**AVIS RELATIF À LA PROTECTION
CONTRE LES EVENTUELS EFFETS NOCIFS ET NUISANCES
PROVOQUÉS PAR LES RAYONNEMENTS NON IONISANTS
GÉNÉRÉS PAR DES ANTENNES ÉMETTRICES STATIONNAIRES**

Commune : CLAVIER - Exploitant : ORANGE

Rapport n° 3848 / 2024

Figure 1 : Vue en plan des lieux de séjour et des points de contrôle

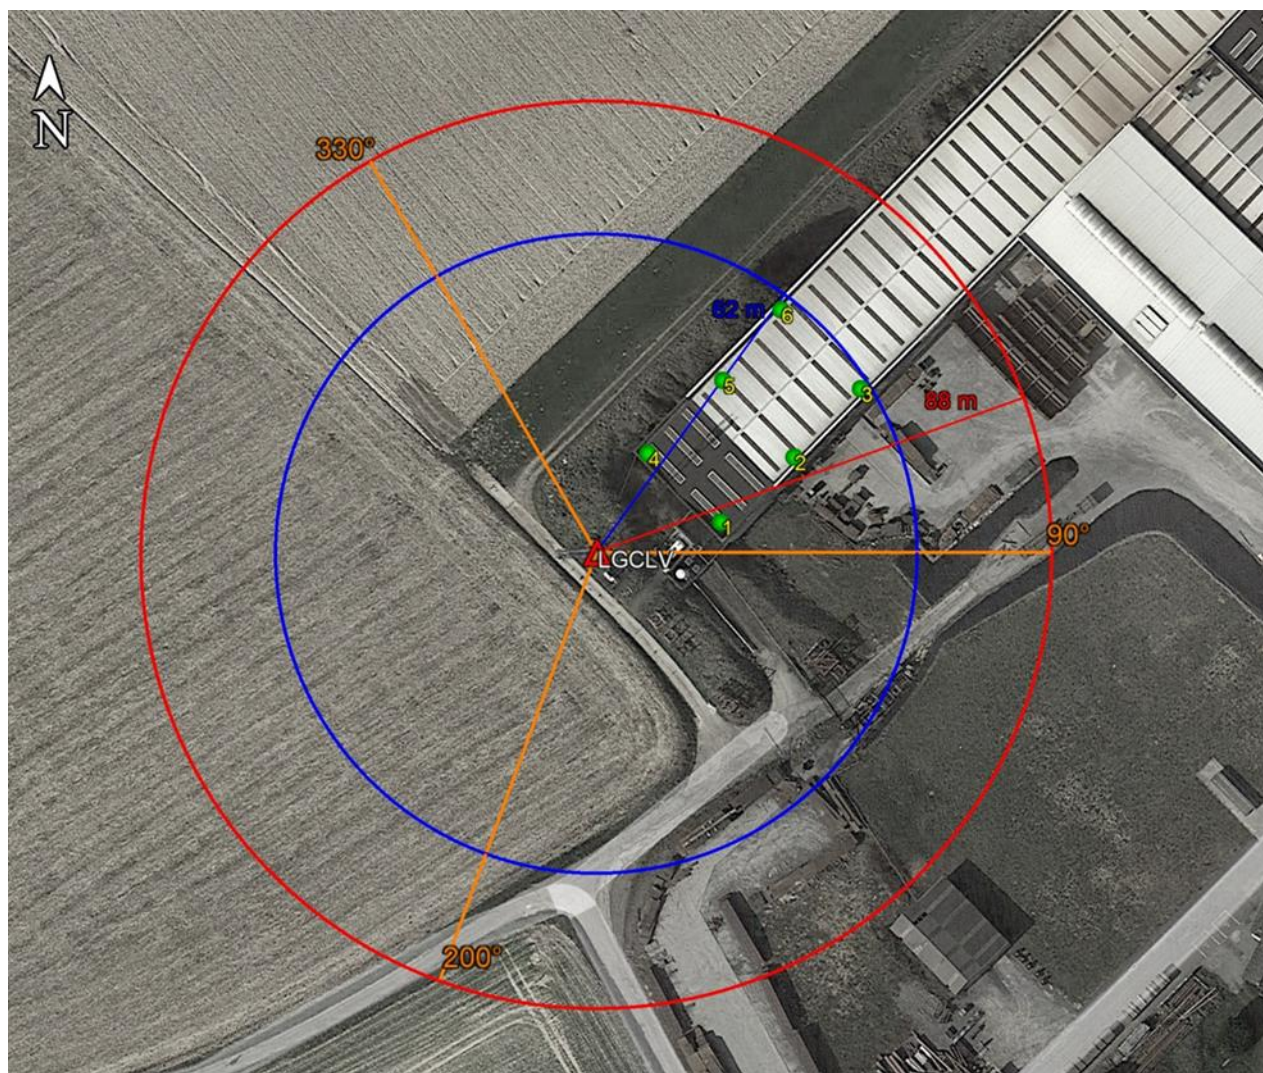
- le numéro du point de contrôle repris sur un des plans de la figure 1;
- le numéro du LS dans lequel se trouve le point de contrôle de la 1^{ère} colonne ;
- l'atténuation d'obstacle prise en compte pour le calcul de l'indice d'exposition dans le LS ;
- le résultat du calcul de l'indice d'exposition.

N° point de contrôle	LS	Atténuation (dB)	Indice d'exposition relatif à la limite par installation IE_i
1	LS1	3,0	0,017
2	LS1	3,0	0,014
3	LS1	3,0	0,012
6	LS1	3,0	0,006
5	LS1	3,0	0,006
4	LS1	3,0	0,004

En ce qui concerne les antennes de l'installation mentionnées dans le tableau 1, la distance maximale à laquelle la limite pourrait être atteinte, à l'extérieur, est égale à 82,6 m. S'il n'y a pas de LS à une distance inférieure, les antennes respectent forcément la limite d'immission.

Dans le cas des LS situés à l'intérieur des bâtiments, une atténuation d'obstacle est prise en compte et il en résulte que la distance maximale à laquelle la limite pourrait être atteinte se réduit à 58,5 m.
